Разрешение	Обозначение	06-22-ОДСК-1а-АР2.1.1
8-25	Наименование объекта строительства	Комплекс из 2-х многоквартирных домов, расположенных по адресу г. Орел, д-р Молодежи, участок 2а. 1-й этап строительства - многоквартирный дом корпус 2 (поз.1)

РАБОЧАЯ ДОКУМЕНТАЦИЯ Архитектурные решения.

Кладочные планы секции в осях 1-2.
Часть 1 Кладочные планы 1-го-3-го
этажей

06-22-ОДСК-1а-АР.2.1.1

06-22-ОДСК-1а-AP2.1.1			
Комплекс из 2-х многоквартирных домов, расположенных по адресу г.Орел, д-р Молодежи, участок 2а. 1-й этап строительства - многоквартирный дом корпус 2 (поз.1)			
Многоквартирный дом	Стадия	Лист	Листов
	Р	3	
Фасад 1-2	ООО «ОДСК-Инжиниринг»

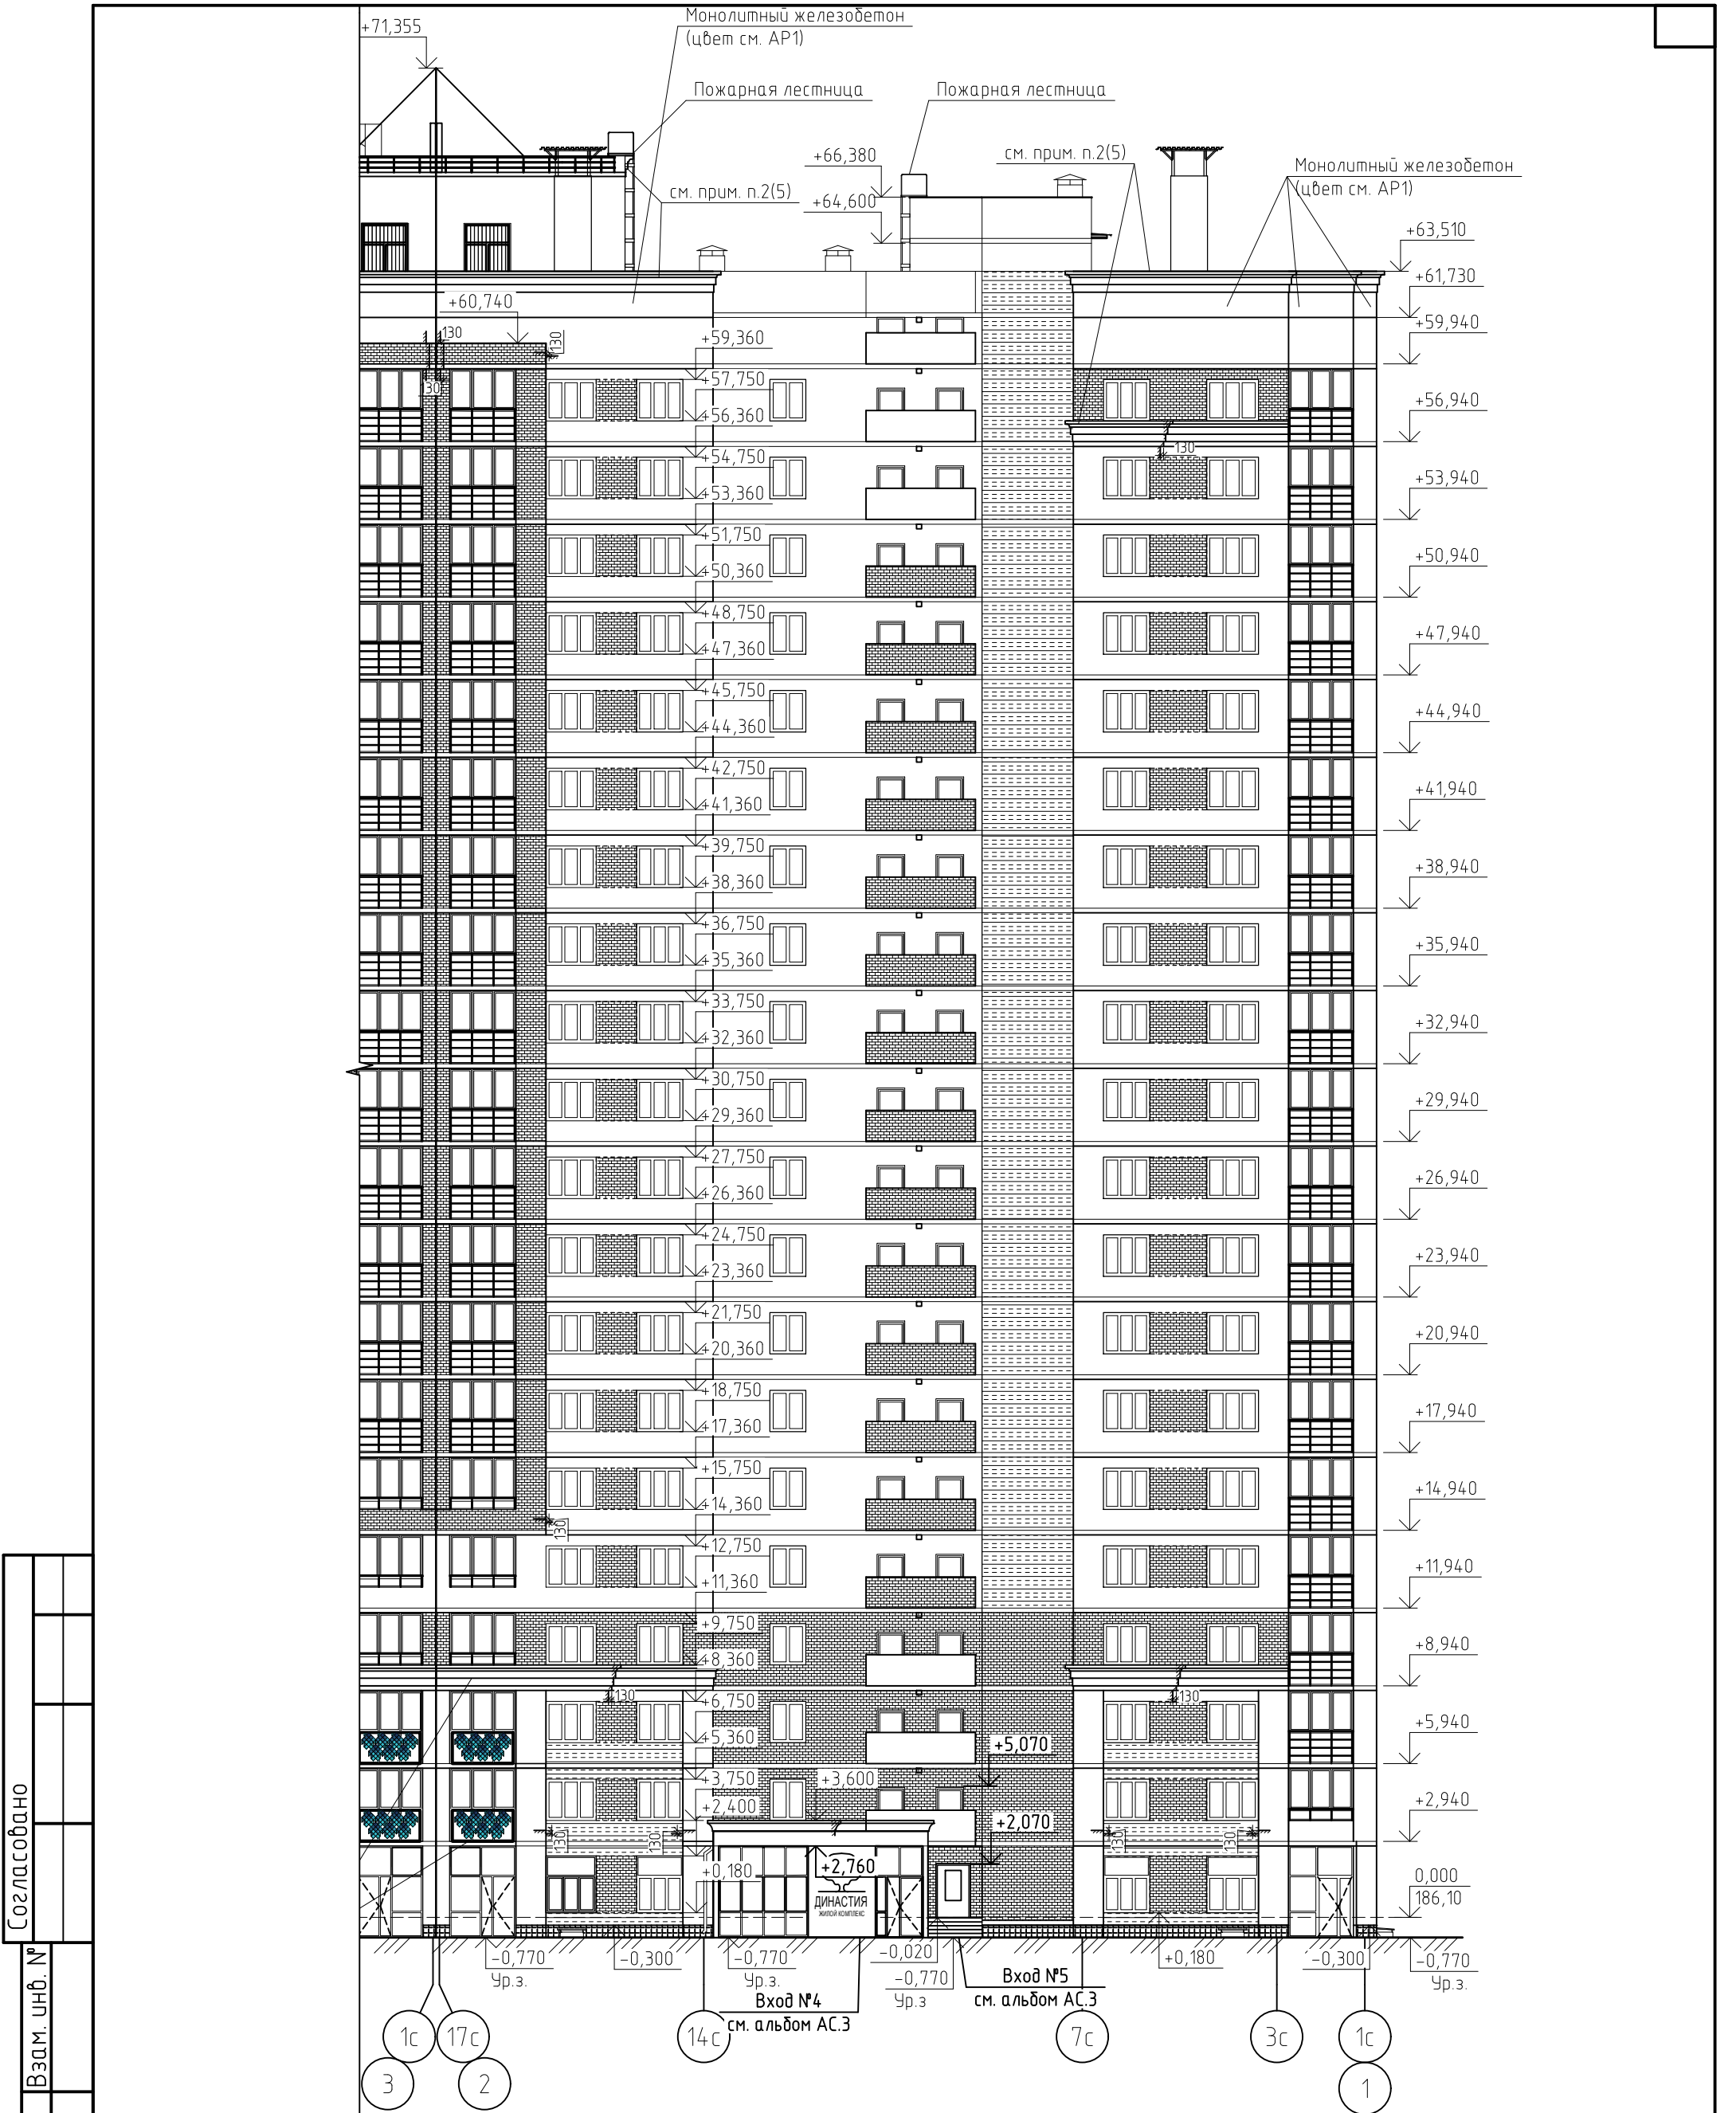
Изм.	Лист	Содержание изменения	Код	Примечание
32	1	Указаны листы с изменениями.	1	Внесены изменения
	2	Исключено СП 71.13330.2017.		Внесены изменения
	3	На входе №7 убрана облицовка стены керамогранитом.		Внесены изменения
	4	Откорректирован парапет котельной, добавлено металлическое ограждение парапета. В осях 10с-7с на отм. -0,120 показана линия торца монолитной плиты.		Лист заменен
	5	Откорректирован парапет котельной, добавлено металлическое ограждение парапета, изменен размер декоративного карниза. На входе №4 показан номер подъезда.		Лист заменен
	6	В условных обозначениях по стене тип 4 добавлена информация по армированию штукатурки и морозостойкости. Откорректированы стены входа №4. На входе №7 откорректирована привязка кирпичной стены.		Лист заменен
	9	Откорректированы отметки по кровли входа №4. Добавлено примечание п.4. На дверном проеме по оси 3с дана ссылка на прим. п.4		Лист заменен

Кладочный план 2, 3 этажа в осях 1-2

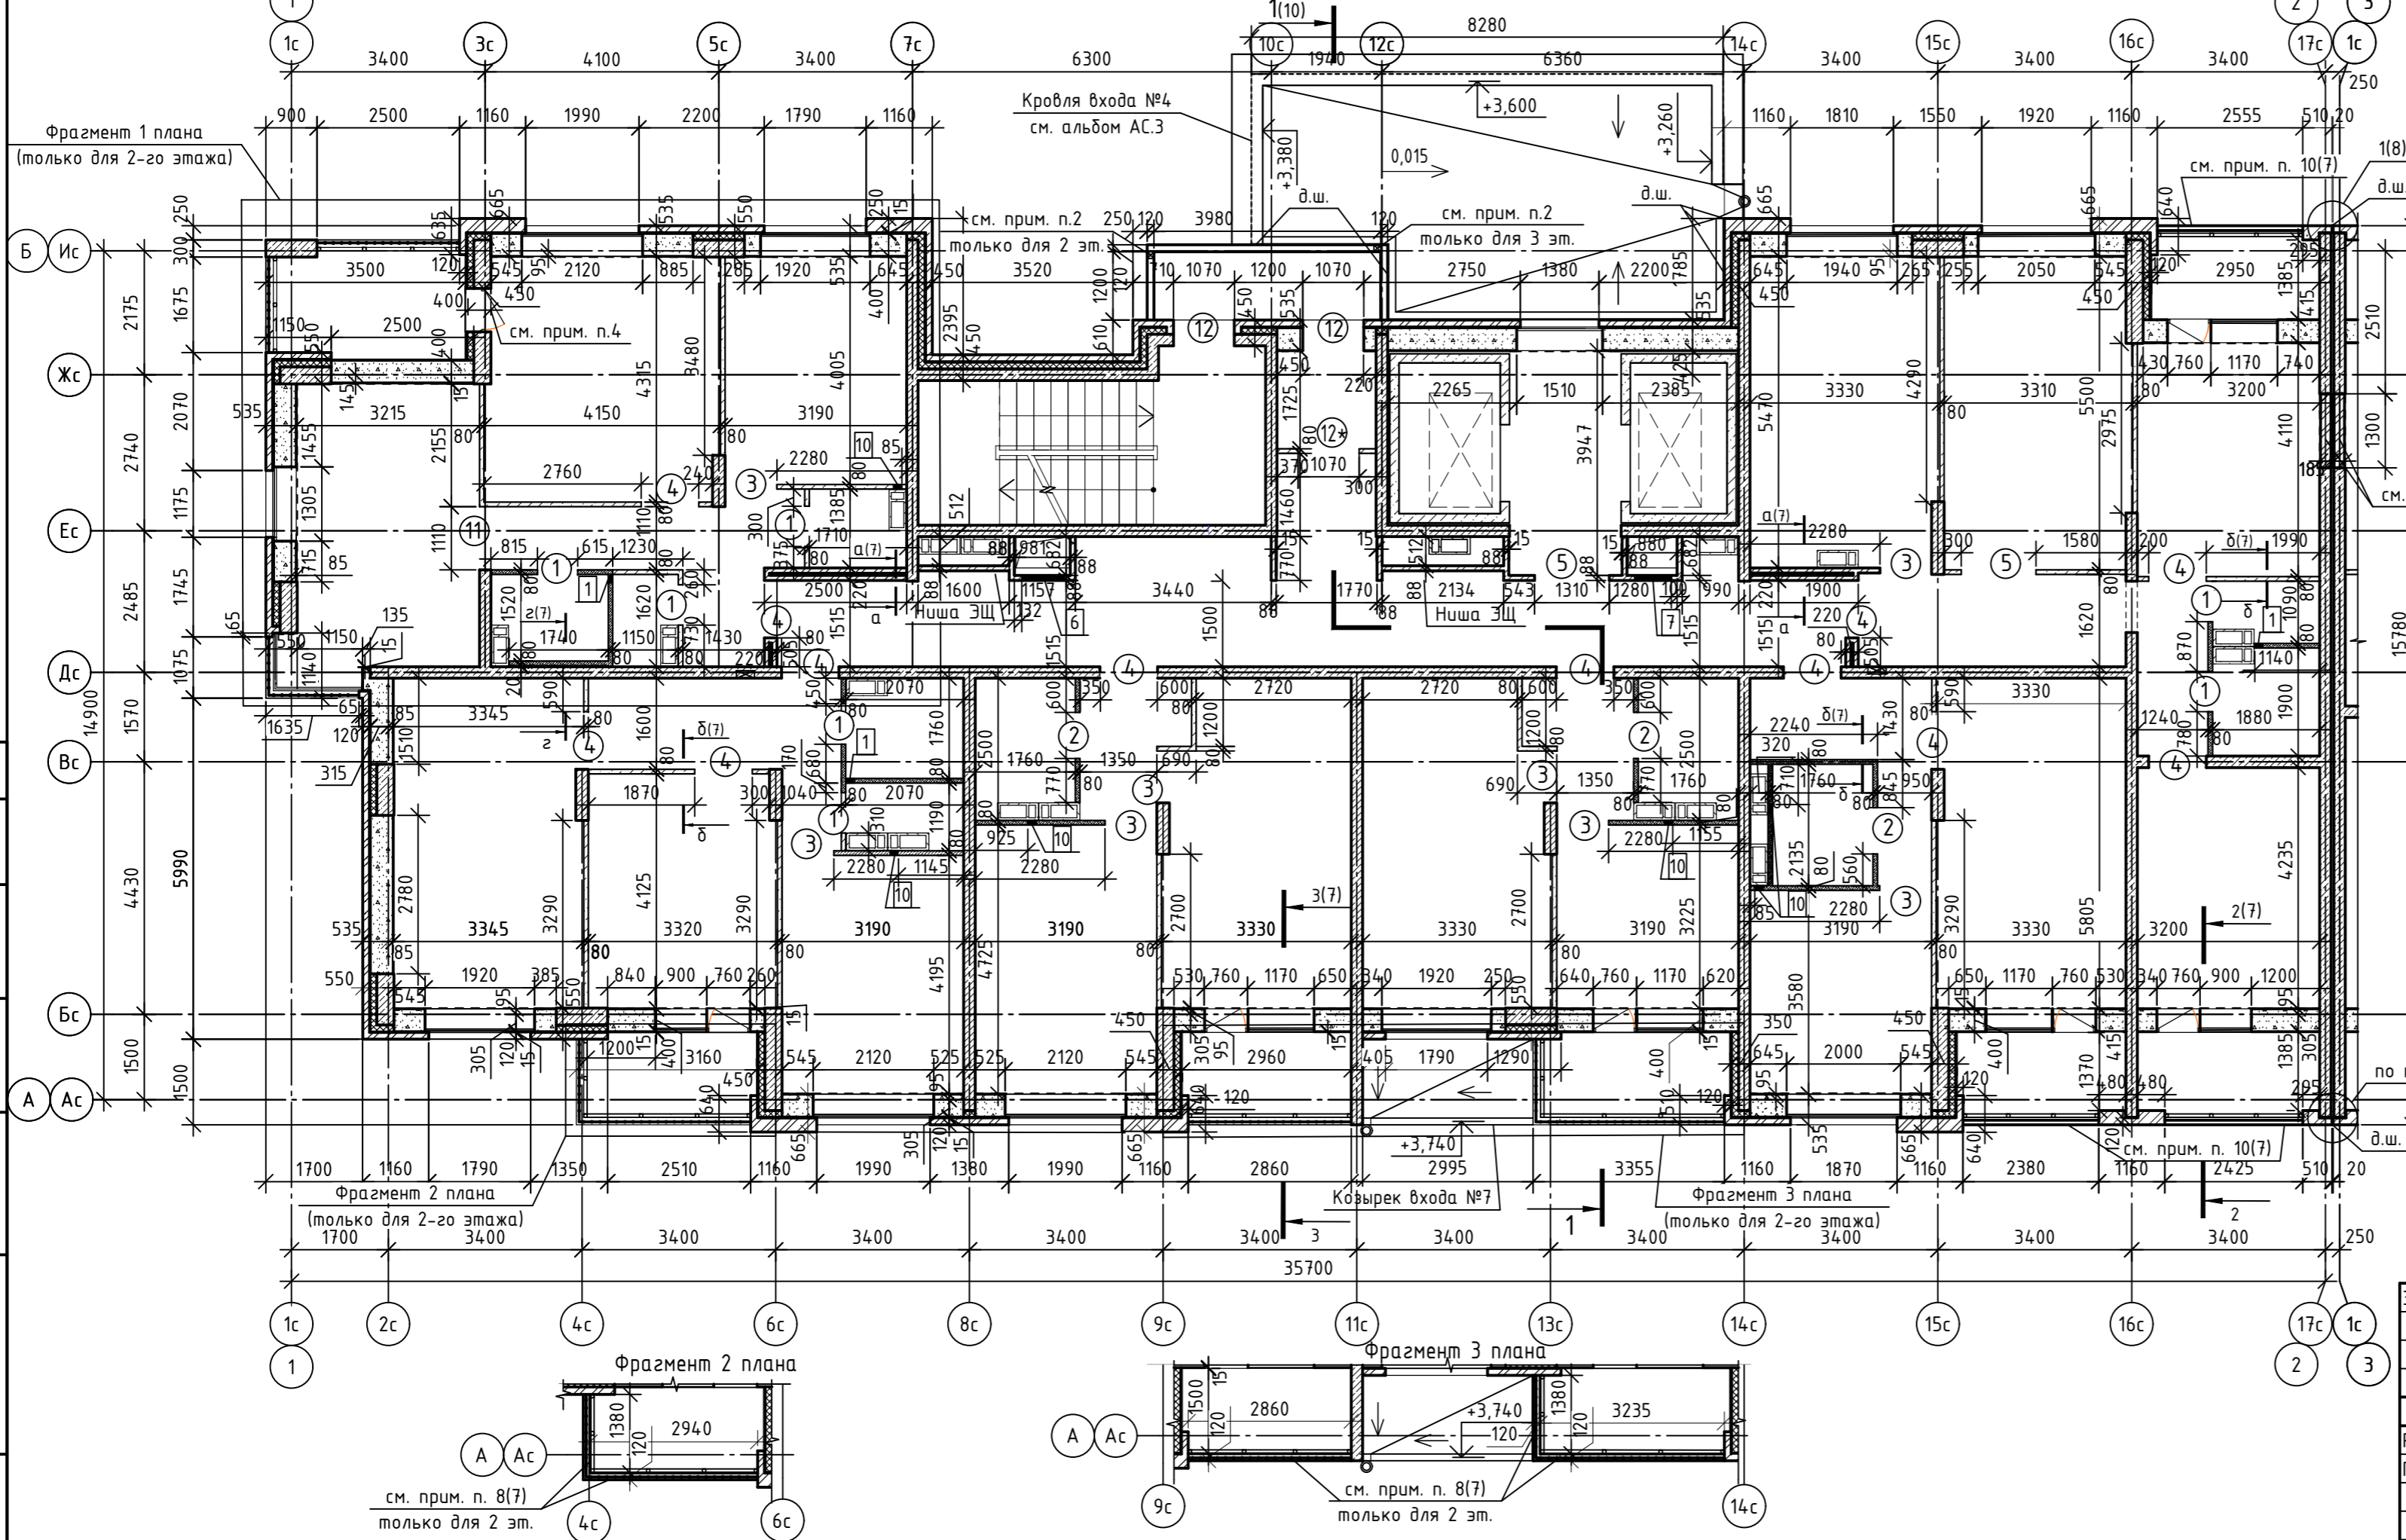
Изм.	Лист	Содержание изменения	Код	Примечание
28	1	Указаны листы с изменениями.	1	Внесены изменения
	6	В угловом оконном проеме по оси 1с, Дс добавлены четверти из облицовочного кирпичного слоя, откорректированы кладочные размеры, добавлено примечание.		Внесены изменения
	8	Откорректированы высота проема поз. 14, узел 1 и примечание п. 1, добавлены указания п.8,9.		Внесены изменения
	9	В угловом оконном проеме по оси 1с, Дс добавлены четверти из облицовочного кирпичного слоя, откорректированы кладочные размеры.		Внесены изменения
	14	Добавлен узел Д		Внесены изменения
	15	Изменено количество сеток и анкеров. Откорректирована ссылка на узел.		Лист заменен
	16	Откорректирована ссылка на узел.		Внесены изменения
	17	Добавлена перемычка.		Лист заменен
	20	Добавлено сечение по перемычке. Изменено значение в спецификации.		Лист заменен

Разрез 1-1

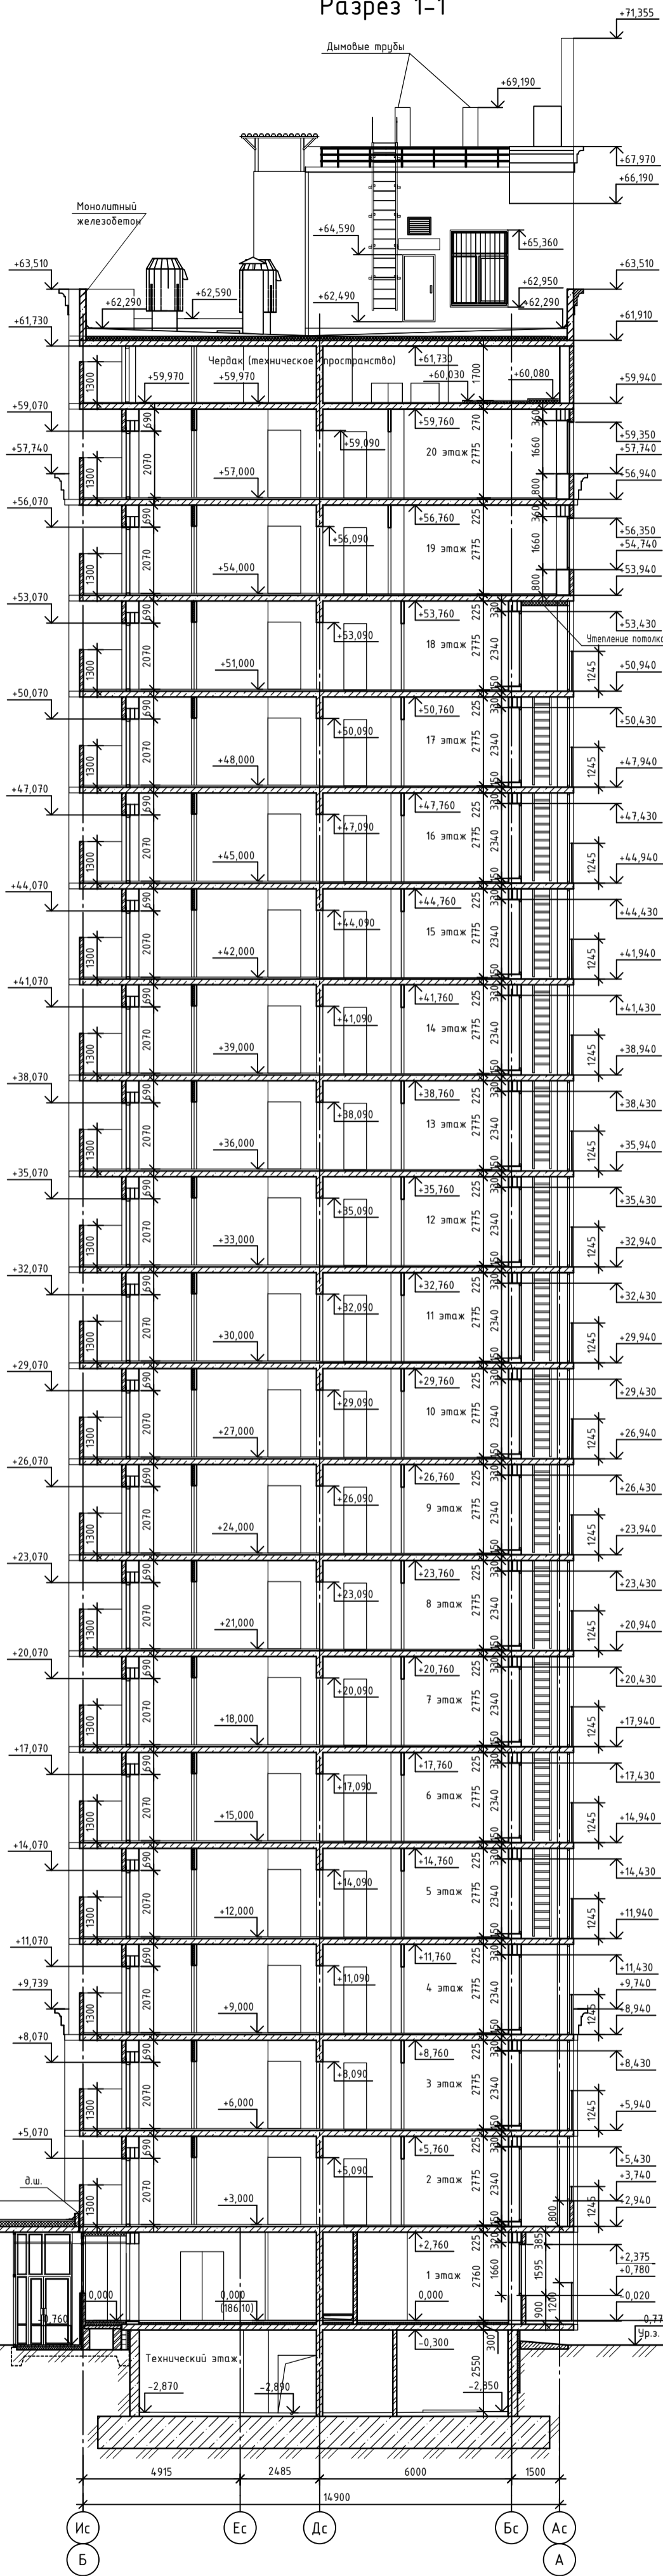
10	Откорректирован парапет котельной, добавлено металлическое ограждение парапета, изменен размер декоративного карниза. Изменены отметки окна котельной, добавлена жалюзийная решетка котельной. Откорректированы вход в дом и отметка парапета входа.		Лист заменен
